令02原機(環材)003

核燃料物質使用変更許可申請書

大洗研究所（北地区）

新旧対照表

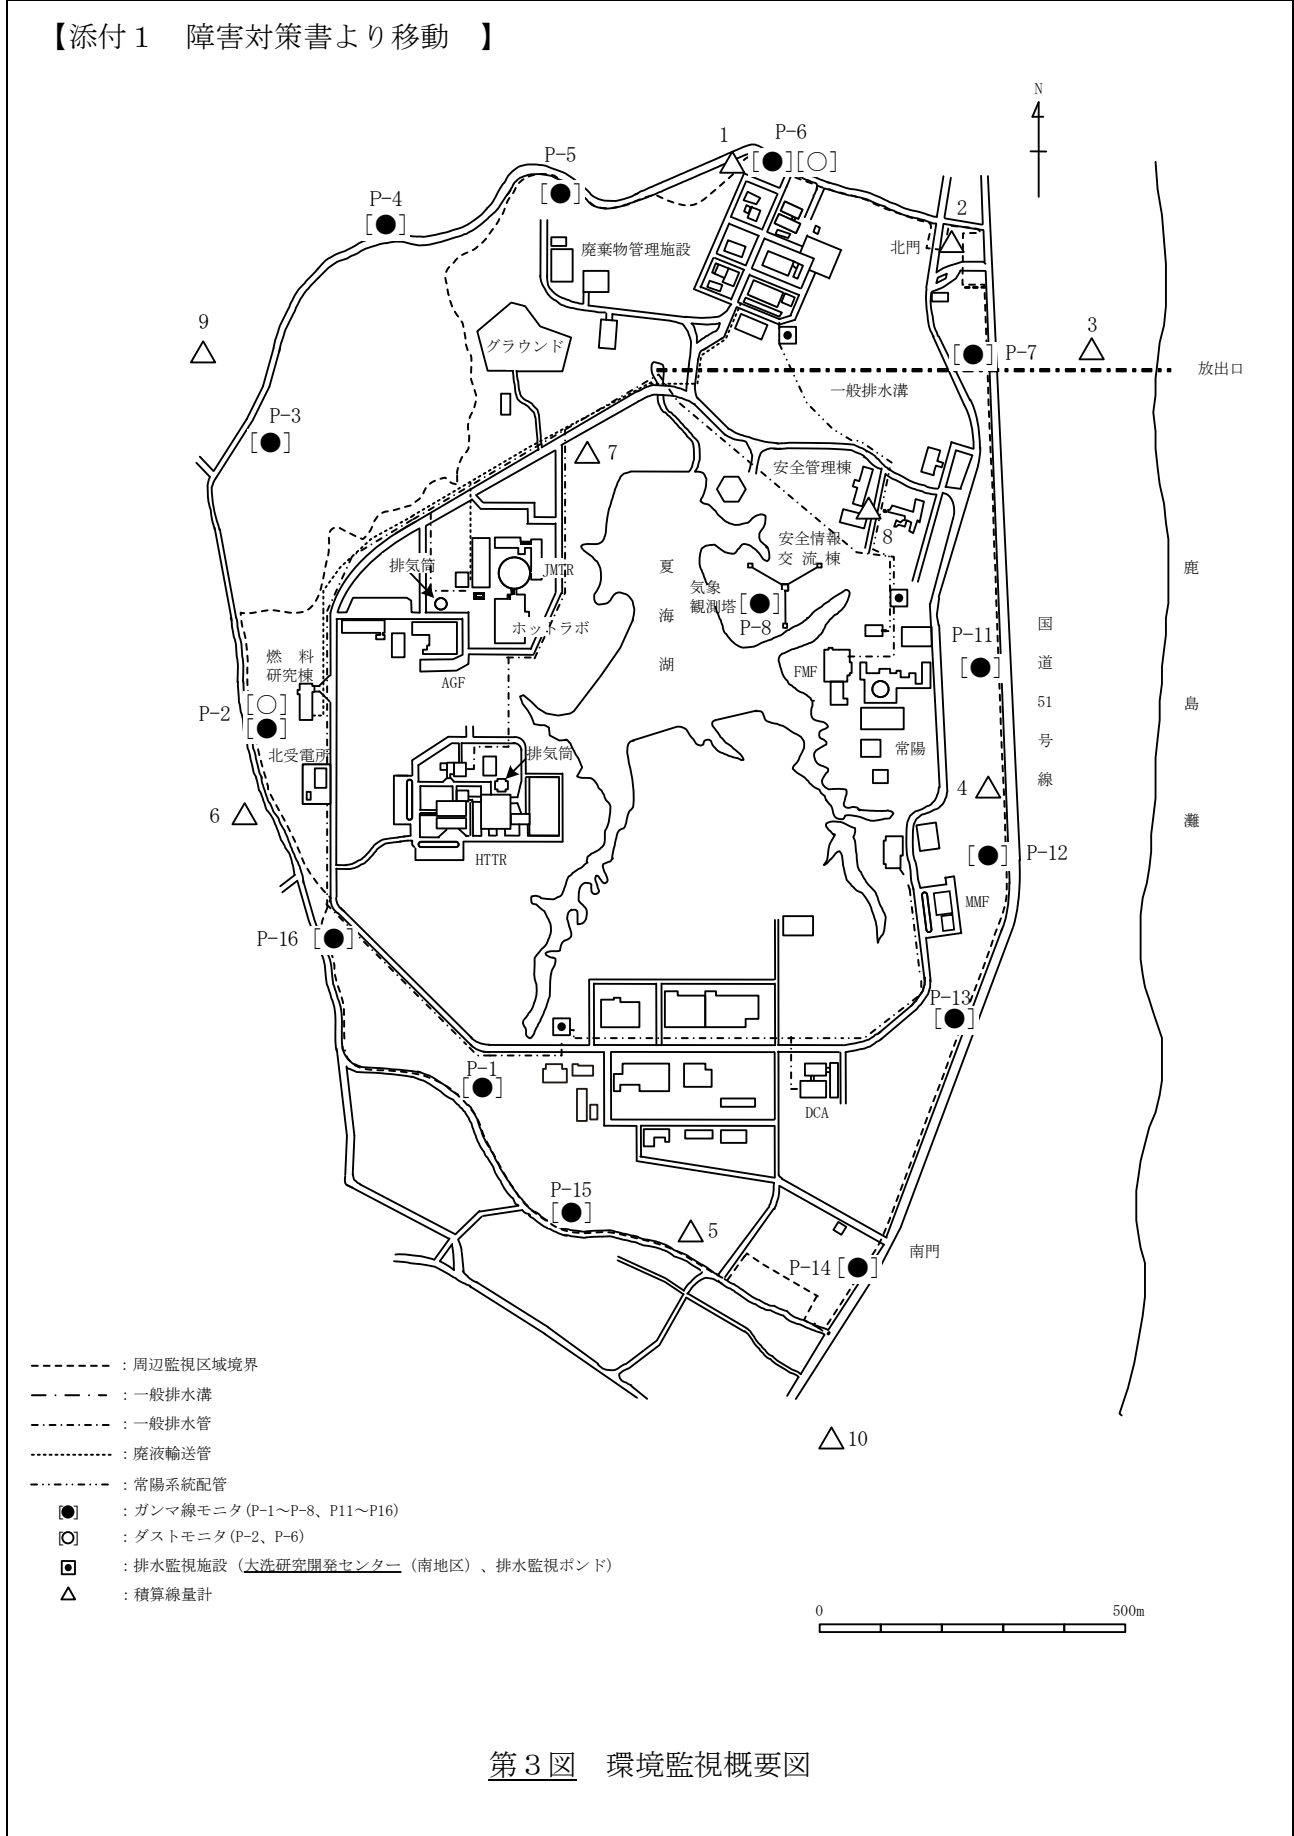
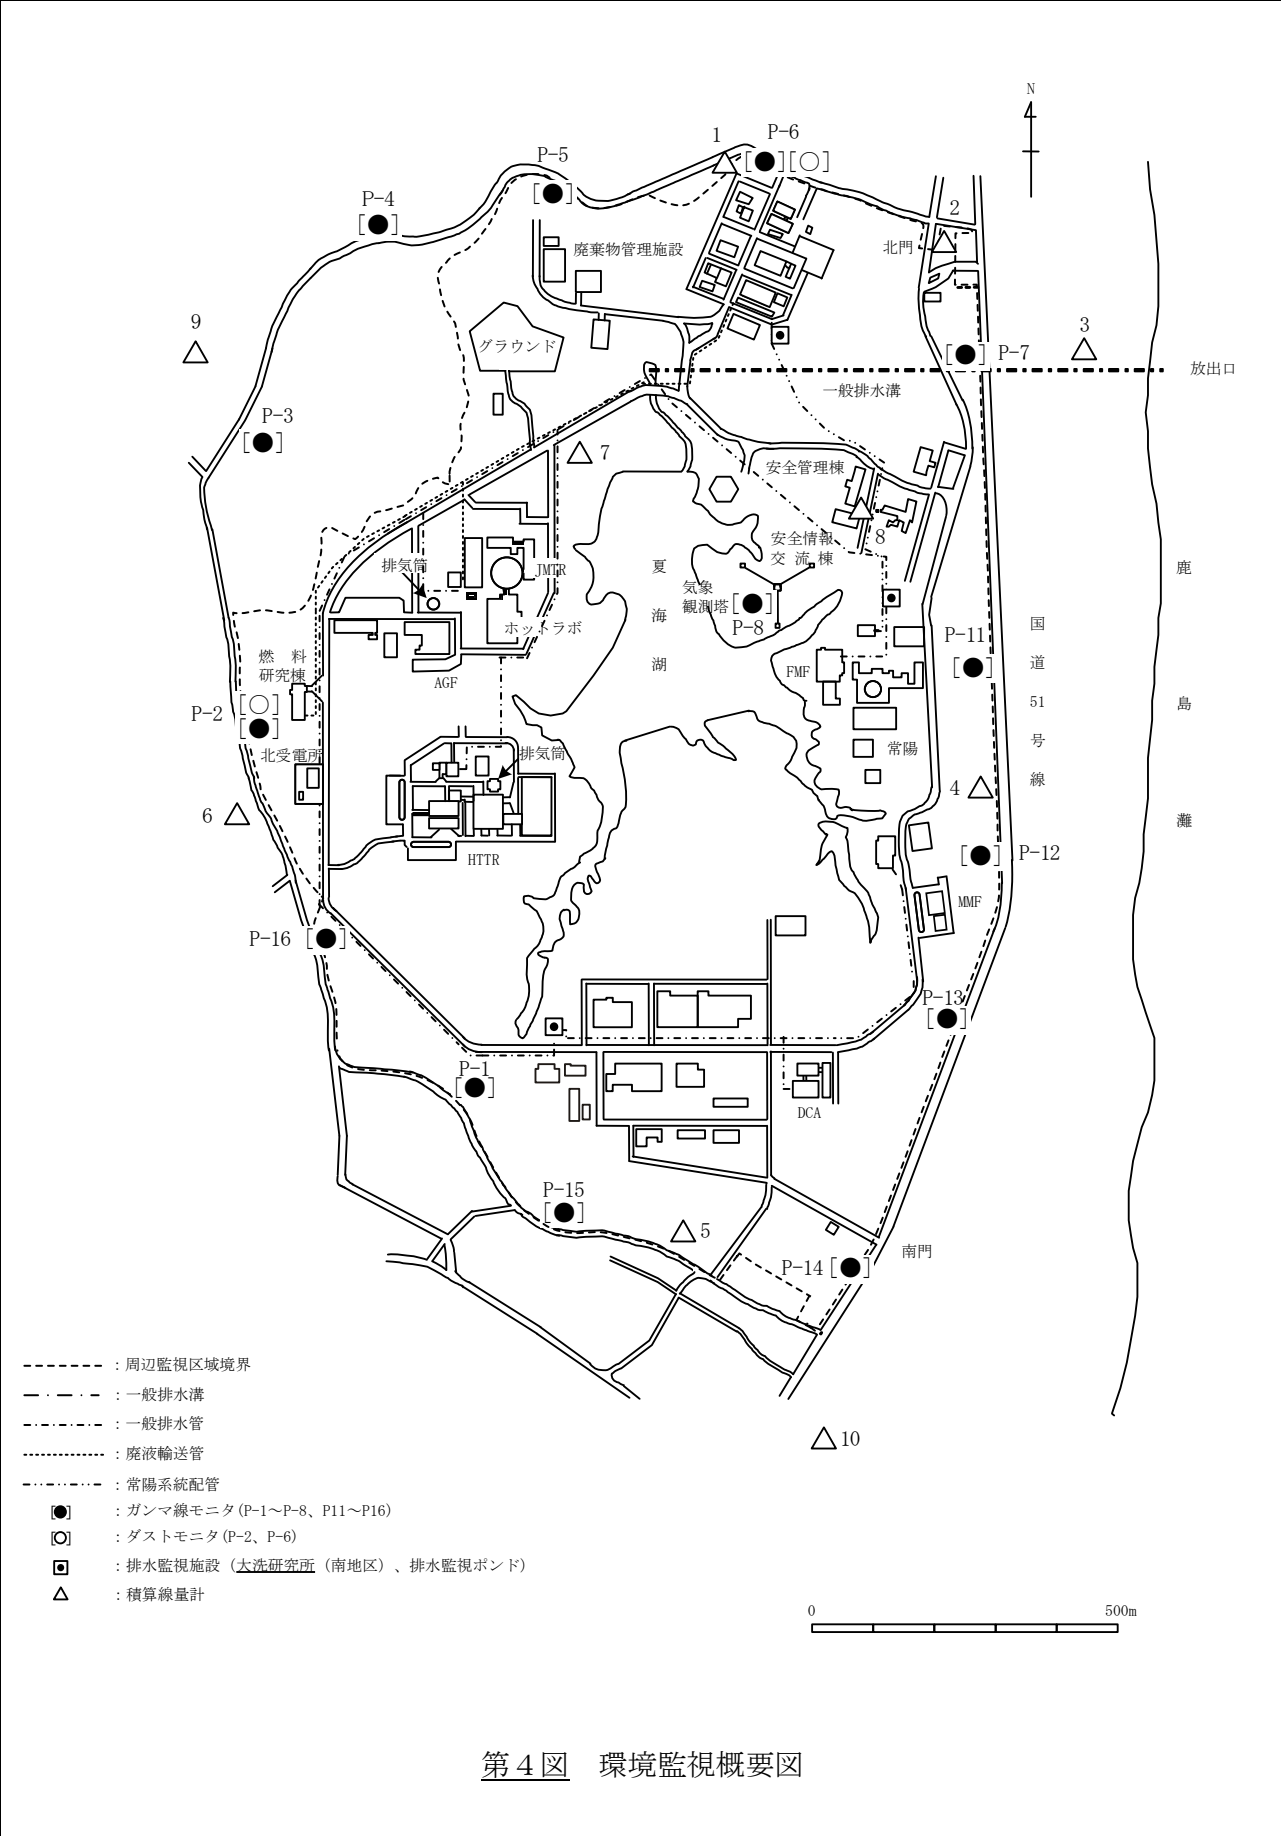
変更前	変更後	変更理由																								
<p>【添1-16ページから記載場所の移動】</p> <p>表1 固体廃棄施設に起因する重畳実効線量評価結果</p> <table border="1" data-bbox="332 384 920 646"> <thead> <tr> <th>施設名称</th> <th>実効線量 (mSv/y)</th> </tr> </thead> <tbody> <tr> <td>JMTR</td> <td>1.6×10^{-6}</td> </tr> <tr> <td>HTTR</td> <td>— 注1)</td> </tr> <tr> <td>ホットラボ</td> <td>1.3×10^{-3}</td> </tr> <tr> <td>燃料研究棟</td> <td>1.4×10^{-5}</td> </tr> <tr> <td>合計</td> <td>1.3×10^{-3}</td> </tr> </tbody> </table> <p>重畳評価点は、燃料研究棟の北側約102mである。 注1) 固体廃棄施設が地下にあり、天井の遮蔽が十分厚いことなどから評価に係る値は無視できるほど小さい。</p>	施設名称	実効線量 (mSv/y)	JMTR	1.6×10^{-6}	HTTR	— 注1)	ホットラボ	1.3×10^{-3}	燃料研究棟	1.4×10^{-5}	合計	1.3×10^{-3}	<p>第2.1表 固体廃棄施設に起因する重畳実効線量評価結果</p> <table border="1" data-bbox="1537 384 2125 646"> <thead> <tr> <th>施設名称</th> <th>実効線量 (μSv/y)</th> </tr> </thead> <tbody> <tr> <td>JMTR</td> <td>1.7×10^{-3}</td> </tr> <tr> <td>HTTR</td> <td>— 注1)</td> </tr> <tr> <td>ホットラボ</td> <td>1.3</td> </tr> <tr> <td>燃料研究棟</td> <td>1.4×10^{-2}</td> </tr> <tr> <td>合計</td> <td>1.3</td> </tr> </tbody> </table> <p>重畳評価点は、燃料研究棟の北側約102mである。 注1) 固体廃棄施設が地下にあり、天井の遮蔽が十分厚いことなどから評価に係る値は無視できるほど小さい。</p>	施設名称	実効線量 (μ Sv/y)	JMTR	1.7×10^{-3}	HTTR	— 注1)	ホットラボ	1.3	燃料研究棟	1.4×10^{-2}	合計	1.3	<p>記載場所の移動 表番号の適正化 線量評価値及び表記の見直し</p>

図7.3-5 水カラビット照射装置フローシート

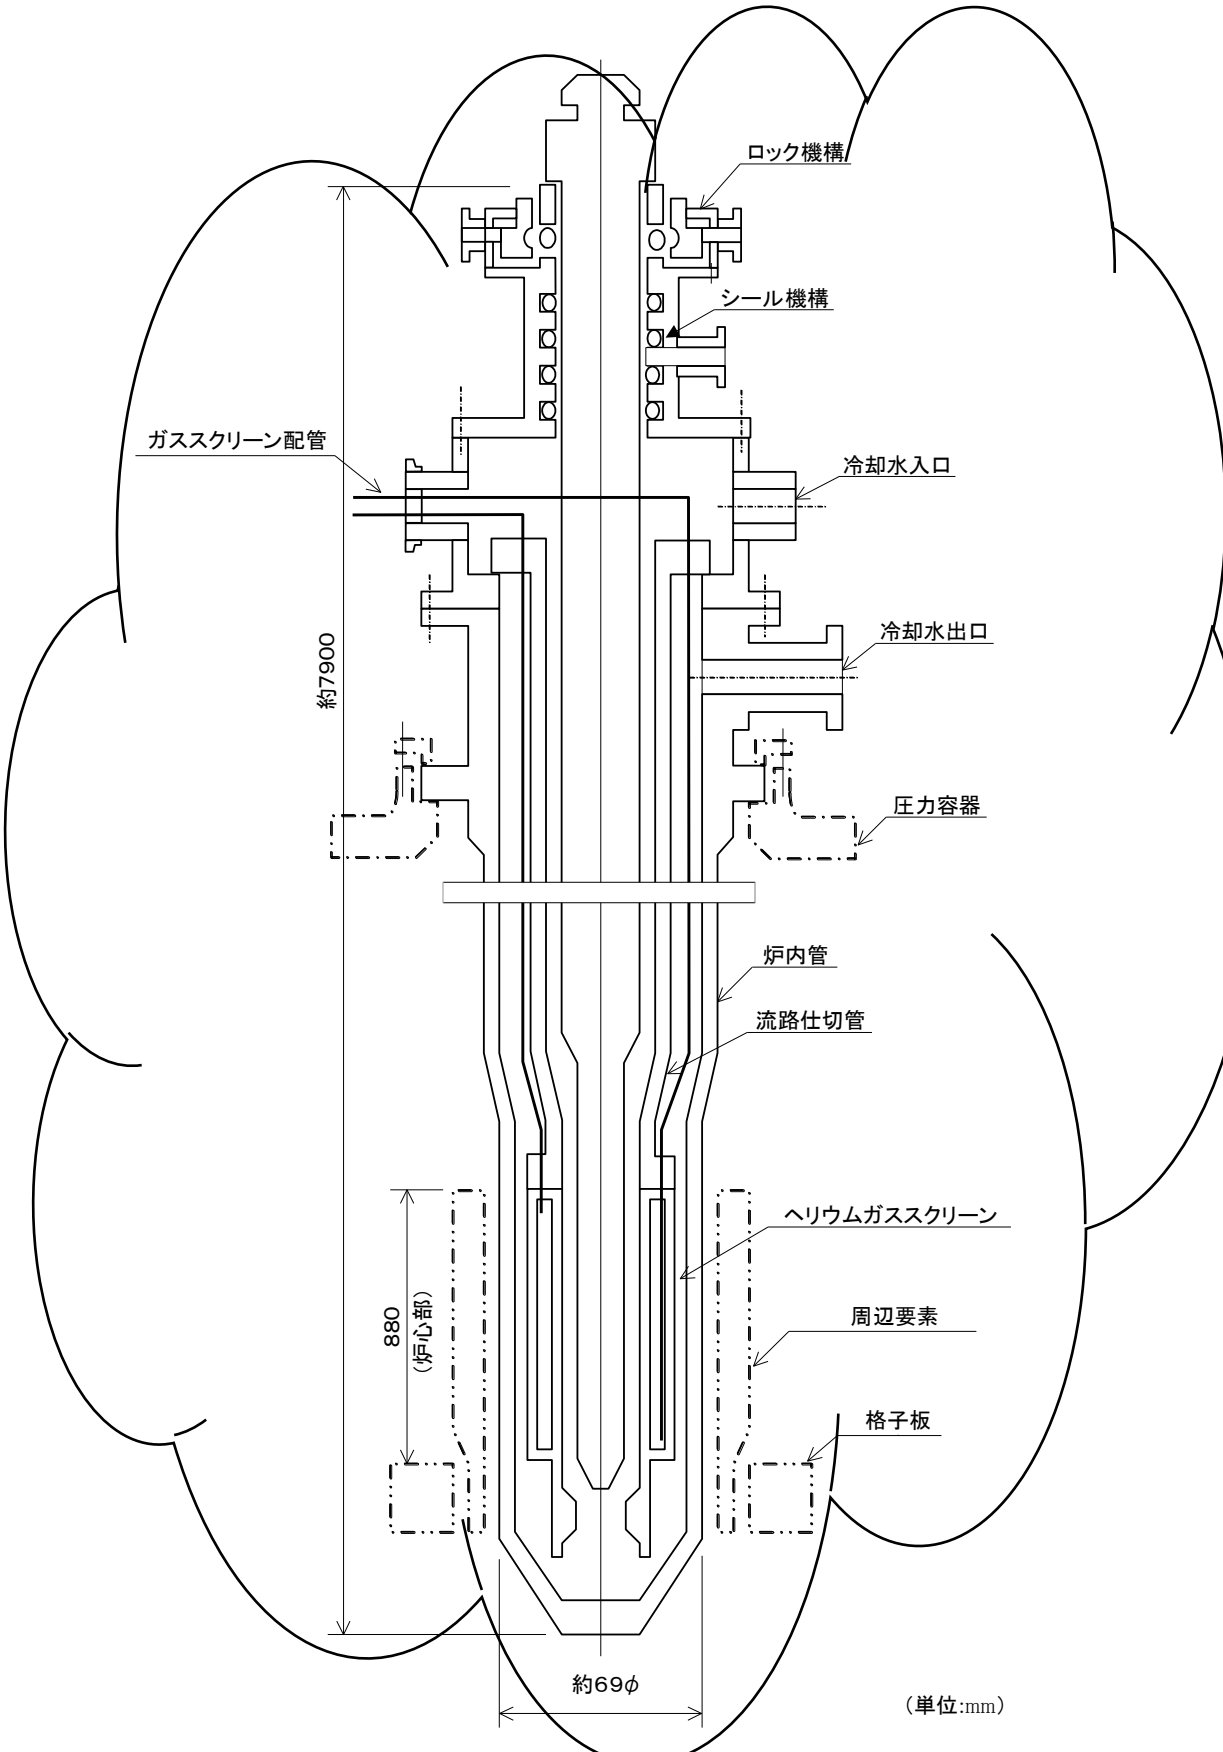
変更前	変更後	変更理由
 <p style="text-align: center;">水カラビット1号機</p>	<p style="text-align: center;">図7.3-5 (削る)</p>	<p>照射試験削除に伴う照射設備（水カラビット照射装置）の図の削除</p>
